Szakmai hibák – a szakértő szemével 2.

1. Egy fordítva beépített gumi, és ami mögötte van

Ajtósarok

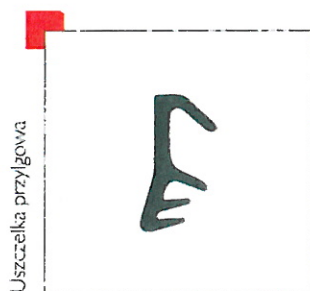
A képen egy ajtótok felső sarka és az abban található gumitömítés látható. Első pillantásra minden a helyén van, csak a szakértő szem fedez fel furcsaságokat. Leginkább – bár a fotón nem is érzékelhető – a gumizás rögzítése szúr szemet, mert kapsok és szegek tartják a helyén. Másrészt a hullámosság és a sarokban az illeszkedés pontatlansága tűnik fel. Csak a szakmában jártas vagy prospektusböngésző nézelődőnek tűnik fel

– egy alkalmazási ábrával összehasonlítva –, hogy a gumitömítés fordítva van beillesztve, így az eredeti funkcióját nem látja el.

A legelemibb hiba, amit valószínűleg a munka elvállalásakor elkövettek, hogy nem egyeztették az igényeket és a termék tulajdonságait. A helyszín ad erre magyarázatot, mert az ajtó egy étterem bejáratában, fedett helyen, egy szélfogóban található – így elvárt tulajdonság a huzat megfékezése, a megfelelő légzárás.

Az asztalosüzem egy szokványos szerkezetet – beltéri ajtót – gyártott ragasztott pallótokkal, melynek tokmagján az ajtólap felőli oldalon a borítás vastagságának és az ajtólap aljazási méretének eltérése miatt egy beemlélyesztett 5 x 13 mm-es aljazás és erre 10 mm-nél rögzített tokborítás a szerkezeti kialakításhoz tartozik.

A méretpontatlanságok eredményezték azt, hogy a gumitömítés beépítése szóba kerülhetett. A tok aljborítása pontatlanul van rögzítve, 3 mm-nél nagyobb az árokmélység, és az ajtólap sem fekszik fel a tokon.

A helyszíni szerelő erre alapozta a huzatcsökkentő igény felmerülésekor a gumitömítés beépítésének ötletét. Azonban a folyóméterben beszerezhető tömítés mellé hiába adnak alkalmazástechnikai útmutatót, ha az üzemben nem „ehhez” készült az ajtó. Az ajtó átalakítása, falcolása, esetleges pipalécezés helyett a szerelő a látszatmegoldást választotta.

A kettős rögzítésszakáll részére széles és nem elég mély a hely, a tömítő profilfelület pedig nagyon feszíti a szárnyat – melyet akkor nem csuknak be a látogatók. Próba szerencse alapon berakták a fordított helyzetben a gumit. Még éppen működik az ajtó, csak a gumi nem áll meg tökéletesen a helyén, lévén a tömítőfelület egyszeres része nem eléggé feszít. Maradt – biztos, ami biztos – a szegezéses rögzítés. A sarkokat azonban szerzők hiányában nem tudták folyamatosan illeszteni, így elvágta. A tömítés viszont nem feszül a rögzítési helyen, megrogyott, hullámos. Ráadásul a tömítettség kialakításához a kellő rugalmas alakváltozást a tömítés így nem biztosítja.

A tömítés szakszerű beépítése, vagy másmilyen utólag beépíthető tömítőrendszer alkalmazása. A tömítés alkalmazástechnikai útmutató szerinti beépítéséhez az aljzás megfelelő kivitelű elkészítése szükséges. Ez lehetséges a helyszínen az eredeti aljzás kitöltése után kézi felsőmaró segítségével. Természetesen ekkor a felületkezelés javítása, az ajtó passzítása, beállítása is a feladat részét képezi.

Léteznek utólagosan bemart horonyba beépíthető tömítések – mint például a cső formájú (Szilikon O = „Sió”) profil, vagy már eleve felszegelhető PVC-lécbe épített tömítőprofilok, amelyekkel az ilyen utólagos tömítési elképzelések szakember által vagy házilagosan is kivitelezhetők.
